Põhiprojekt:

Transpordiameti poolt esitatud märkused põhiprojektile 11.08.2023.

SUUNDPUURIMISE PÕHIMÕTTELINE LAHENDUS

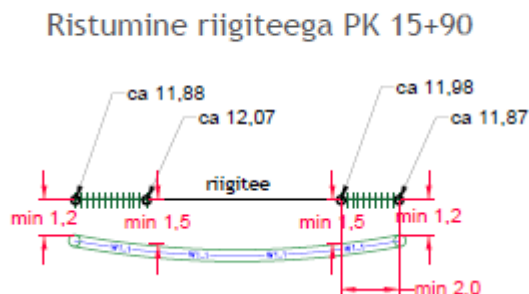
1. Ristumine maakaabel riigiteega on ca PK 41+82, ristlõike joonisel aga on (valgustuse joonis EL-4-01 leht 6):

Mõistlik ära parandada ning ristlõikele lisada horisontaalne mõõtahel ja puurkaevikute kaugus riigitee kattest (arvestades, kruuskattega tugipeenar 0,9m)

29.09.2023 Roadplan: Arvestame ning teeme korrektuureid.

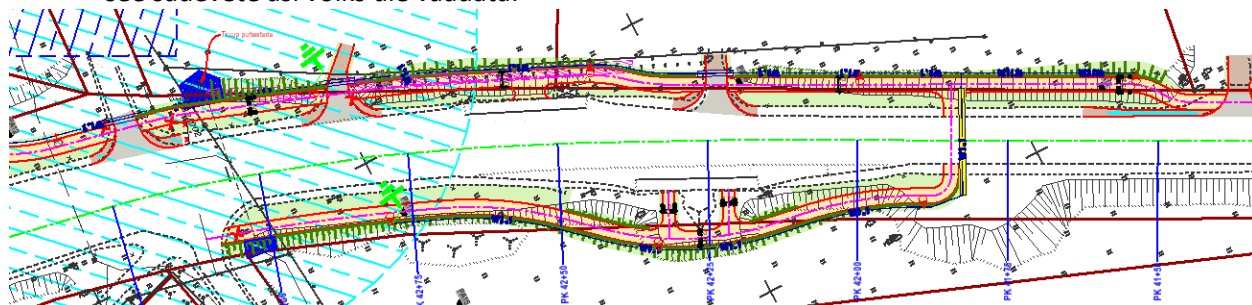
2. Arusaamatuks jääb/jäävad numbrilised väärtused ca 11,88 jne, mis või mida nad näitavad samuti tingmärk -  ?

29.09.2023 Roadplan: korrigeerime jooniseid.

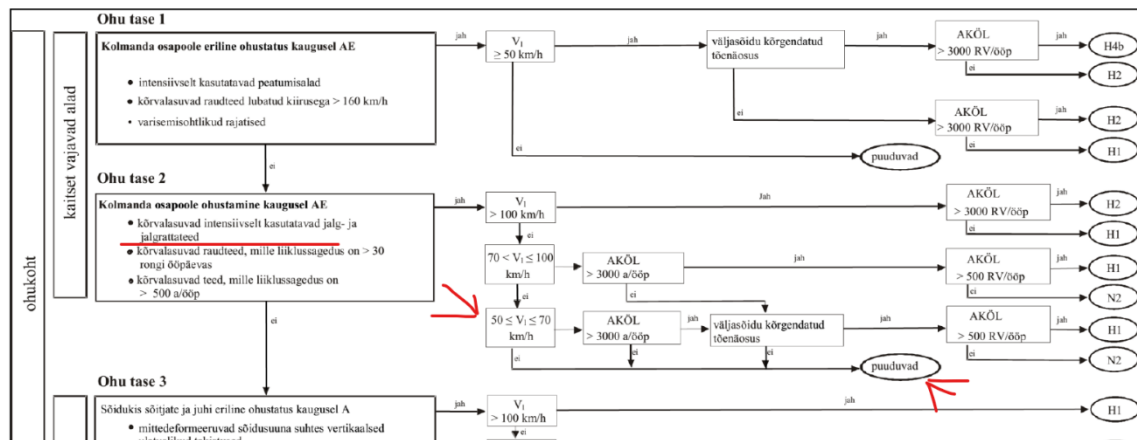
1. Piire on lühike, kas projekteerija on uurinud, millise minimaalse katsetatud pikkusega see võib olla? N1 klassiga me nõustuda ei saa, sest minimaalne nõutav on N2. Miks on otsustatud metallpiirdeid paigaldada? Iseenesest juhis seda ei nõua.

Arvan, et saab vabalt selliseid või analoogi (<https://goo.gl/maps/9EnBa1Nzp7dCr1hX8>) paigaldada, sest niikuinii eraldamise eesmärgiga, muud polegi. Kiirus ju 50 km/h.

06.09.2023 Roadplan OÜ: Piire on tõesti lühike ning sinna oleks tahtnud isegi midagi paremat välja pakkuda. Seega plastikust piire tundub väga hea mõte! Muidugi plastikust piire kindlasti 50 km/h sõitvat sõidukit kinni ei võta, aga see vast polegi hetkel eesmärk, pigem eraldamine. Praktilised näited minimaalse katsetatud pikkusegi piirde kohta on alati teretulnud.

Arvestaksime piirdega, mille välja pakkusite või analoogiga.

15.09.2023 Transpordiamet: Jääme selle juurde, et projekteerida tuleks kummipiirdeid ja eraldamise eesmärgiga. Sellel asjal min. testitud pikkust polegi, panema peab niipalju kui vajalik on, rohkem pole vaja, sest hooldada on keeruline. (Hoole on kummipiirdega päri MJ)

29.09.2023 Raodplan: Arvestame ning projekteerime kummipiirded.

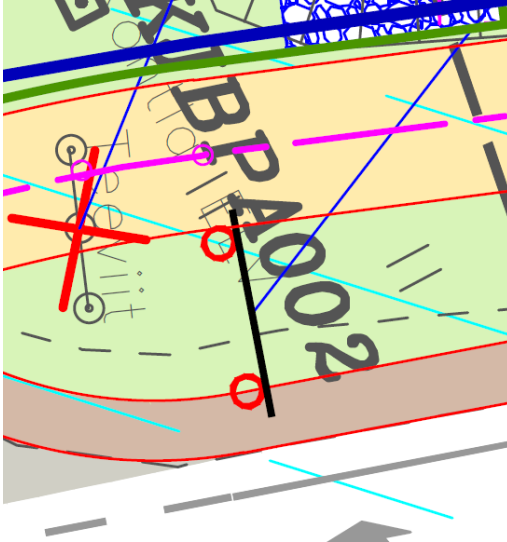
2. Märki on nihutatud teele lähemale, tundub, et liiklusruumis.

15.09.2023 Transpordiamet: Näidata kaugust katte servast.

06.02.2024 Transpordiamet: Liiklusmärk ikkagi ei mahu ja nähtavuskolmnurgas

06.09.2023 Roadplan: Märki sõidutee poolne serv on sõiduraja servast (kattemärgistusest) 1,5 meetri kaugusel. Tingmärk võib olla eksitav.

29.09.2023 Roadplan: Korrigeerime märki asukohta vastavalt võimalusele (teisel pool peame arvestama jalgteega) ning näitame märki kauguse katte servast.

11.03.2024 Roadplan OÜ: korrigeeritud jalgtee ja liiklusmärgi paiknemist, kus näeme JJT-le ette jõnksu. Samuti on tehtud ST tugipeenart kitsamaks (0,5m), kuna varasem laius oli ebamõistlikult suur arvestades riigiteede ristlõike valimise juhendit. JJT asfaltkatte ja ST tugipeenra servast on viidapost viidud 0,6m kaugusele, kusjuures 0,1m on varu, kuna post ja märgi serv pole päris paralleelselt. Sama loogikat on rakendatud Tamme kinnistu juures oleval LM 641. Tulenevalt täiendavast tugipeenra mahust on ette nähtud tugipeenra korrastamine kogu mnt13126 JJT külgenval lõigul. Kuna tugipeenras muutus kitsamaks ning kohati kadus üldse ära, siis mahumuutus võrreldes varasemaga on tühine (ca 50m²). Samuti väldime olukorda, kus tugipeenras on korrastatud jupiti ning saame ühe tervikliku lahenduse.

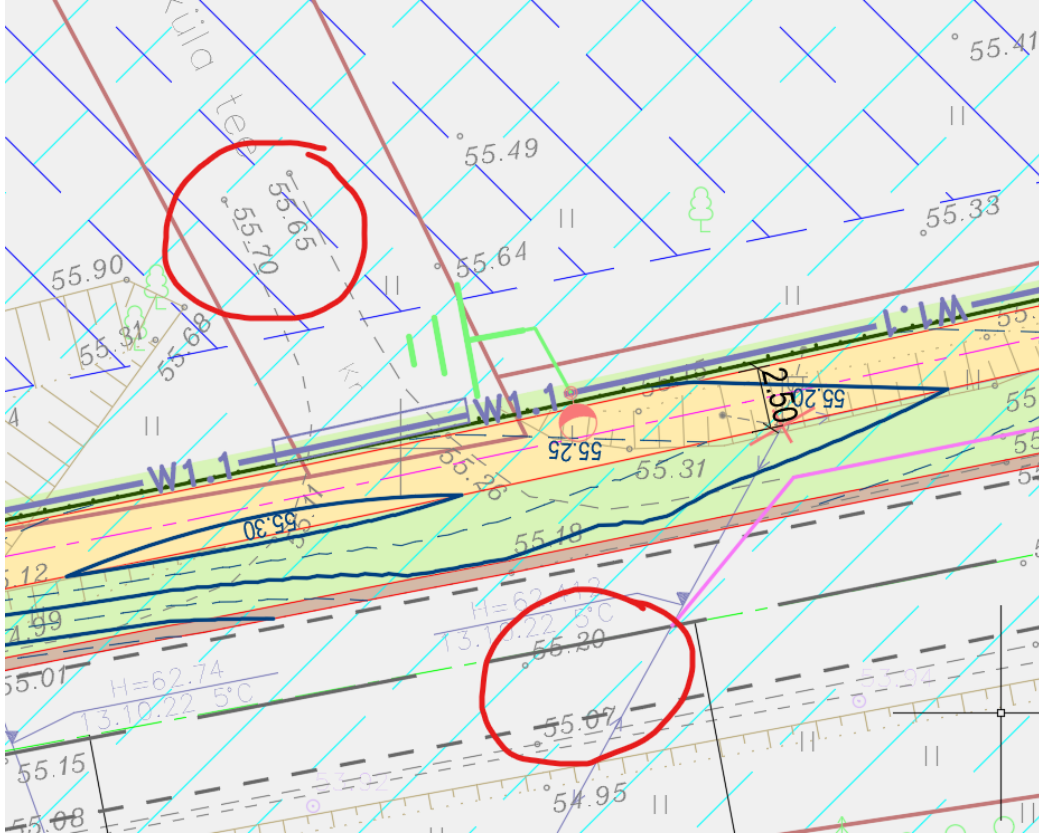
5. Ei leia plaanijoonistelt lõigete asukohti, seetõttu ei saa lõigete sobivust hinnata. Lõiked tuleb koostada kõigis iseloomulikes kohtades (sh riigiteele 13217), praegu lõikeid napib. Lõikel 1-1 püstitähis?

06.09.2023 Roadplan: Enne kui lõikeid koostama hakkame, püüaks plaanijoonised paika saada.

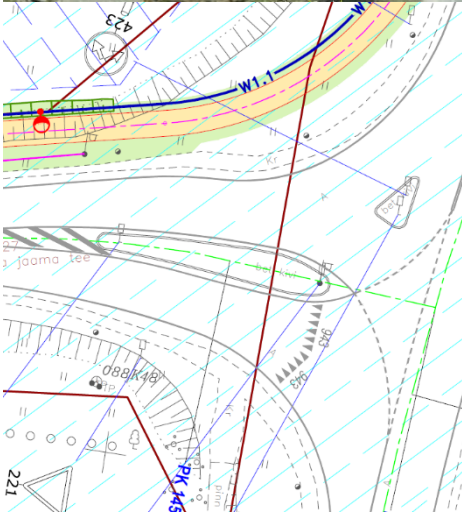
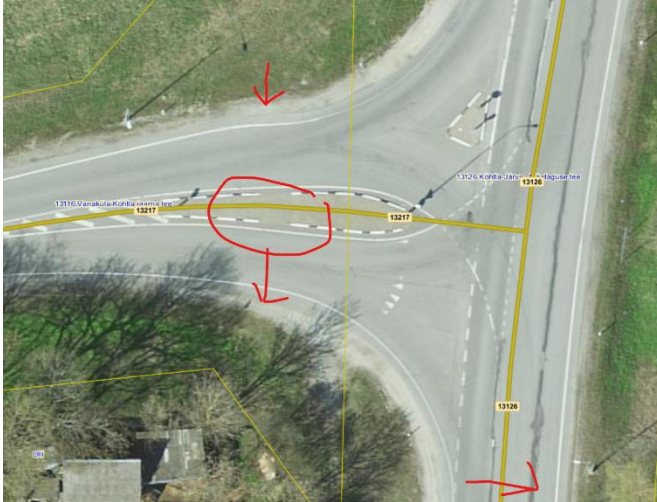
6. Sademevett mitte juhtida riigitee alusele maale. Ohutusribasse tuleks teha nõva või leida muu lahendus, et veed ei valguks riigiteele (näiteks PK 143+00-145+96). Palun kogu projekti vertikaalplaneering selle pilguga üle vaadata.

14.09.2023 Transpordiamet: Erinevalt praegusest olukorrast on vertikaalplaneeringuga vesi suunatud konkreetsele sõiduteele, sealjuures on olemasolev nõva likvideeritud (vt väljavõtte, kõrgusarvud geolusel). Sademevete juhtimine sõiduteele ohustab riigitee korrakohast

toimimist ja kasutamist, mistõttu ei ole lahendus vastuvõetav. Tuleb kavandada nõva ja tagada sademeveete äravool riigiteelt.

06.09.2023 Roadplan: Siinkohal võibolla seletaks, miks selline lahendus näitena toodud lõigus on ja miks jalgratta- ja jalgteel on kõrgemal sõiduteel suhtes. Võrreldes olemasoleva olukorraga me midagi ei muuda ehk täna on seal kalded riigitee poole ja kui täna seal probleemi pole, pole suure tõenäosusega ka edaspidi. Muidugi põhimõttest ma saan aru, aga tekitades sõidutee ning jalgratta- ja jalgteel vahele nõva, kuhu hakkaks sademevesi kogunema, siis muudame olukorda pigem halvemaks. Samuti kui tuua jalgratta- ja jalgteel sõiduteega samasse tasapinda, suureneks sademevee valgala pindala tunduvalt, mis tooks riigitee serva veelgi rohkem sademevett. Hetkel lõikame valgala JJT-ga ära.

29.09.2023 Roadplan: Korrigeerime lahendust ning tekitame nõva, et oleks tagatud sademevee äravool riigiteelt.
